(仮称) 五島市沖洋上風力発電事業
環境影響評価準備書
補足説明資料

平成30年4月

（個別的事項） 準備書顧問会（第1回）での指摘事項等に関する補足説明

図 3 グループ別、周波数別 W(f)

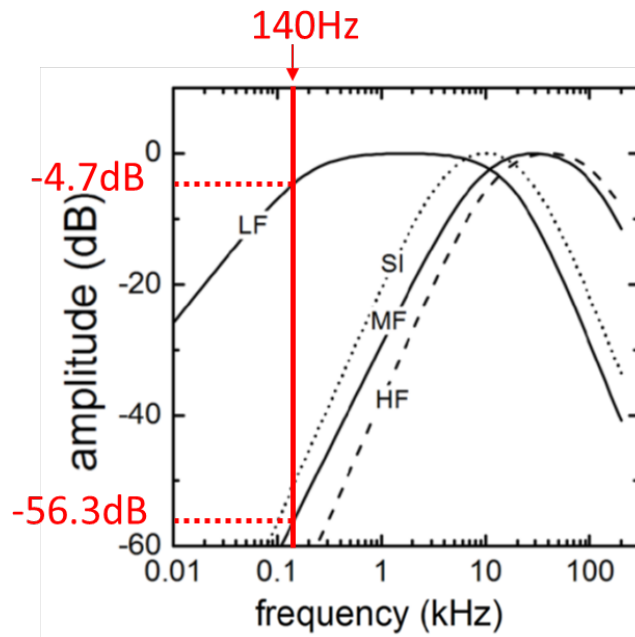
24時間曝露レベル(SEL)の定義を確認の上、水中音圧レベル(SPL)との関係を示してください。

TTS、PTS 閾値との比較にあたっては、SEL 値に周波数帯別の海棲哺乳類の聴覚感受性(W(f)) を考慮します。風車水中音のピーク周波数の 140Hz を対象として、W(f)は MF グループ、LF グループで図 3 より、それぞれ-56.3dB、-4.7(dB)となります。

図4 風力発電機から発生する水中音の24時間音響曝露レベル(MFグループ)

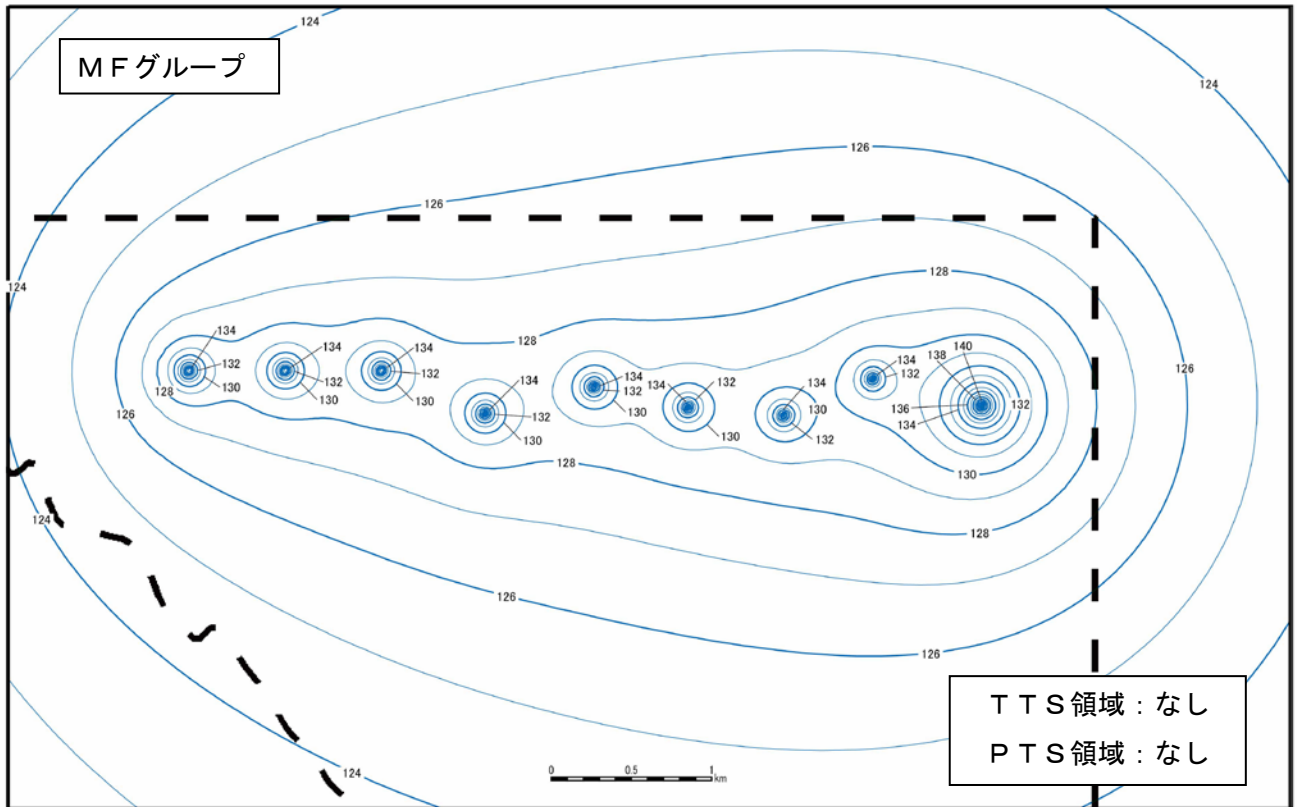
また、準備書 p880 及び p881 の図面類は SPL だけでなく、PTS 閾値および TTS 閾値と直接比較できるように SEL で図化して下さい。

以上を踏まえ、水中音の予測結果を SEL(MF)及び SEL(LF)で整理したものを、図 4 及び図 5 に示します。

それぞれの、閾値と比較すると表 1 のとおりであり、LF グループの TTS 閾値を超える領域が図 5 の領域となります。

図6 騒音及び超低周波音の調査位置（崎山漁港周辺）

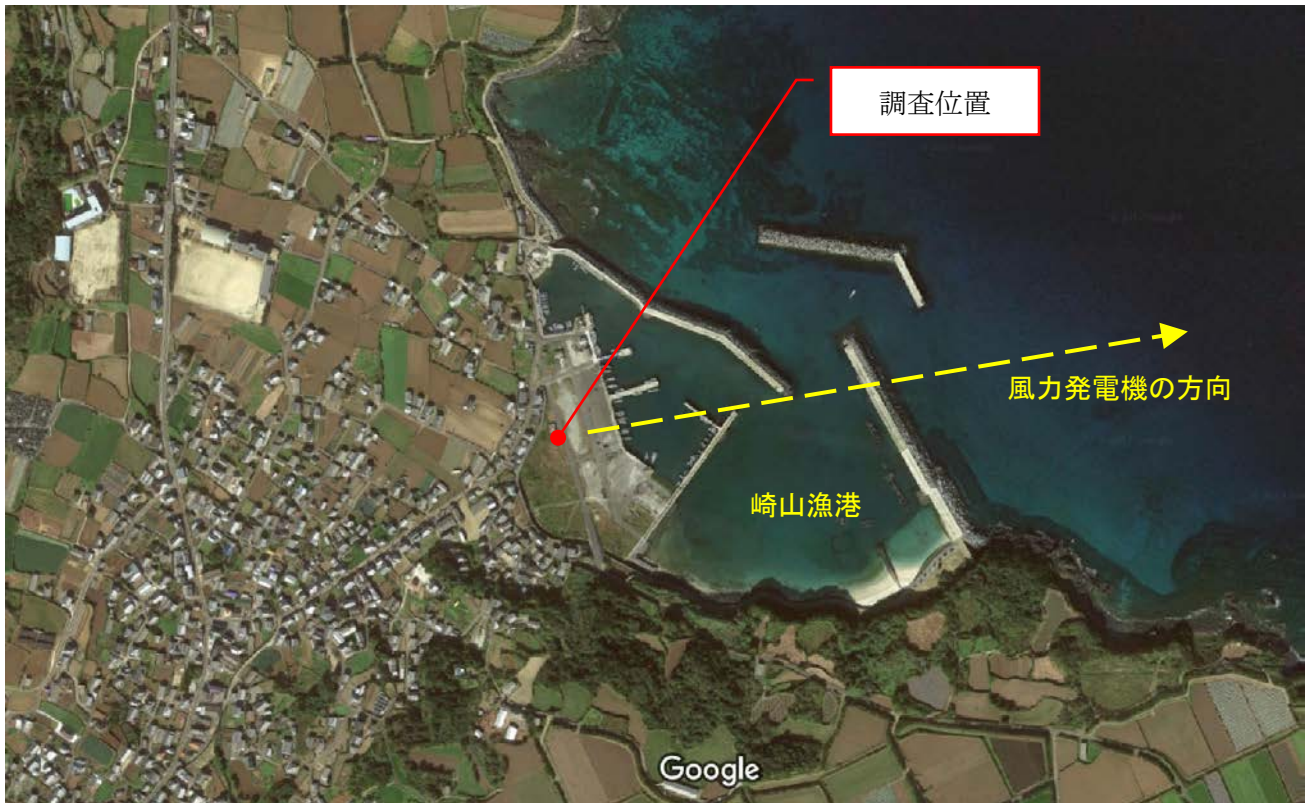
大気環境（大気質、騒音及び超低周波音、振動）の調査位置について、民家・道路・測定場所の関係がわかる大縮尺の図（500分の1～2500分の1程度）と測定環境の状況が分かる現地写真を見せてください。

騒音及び超低周波音の調査位置及び現地写真を図6～9に示します。
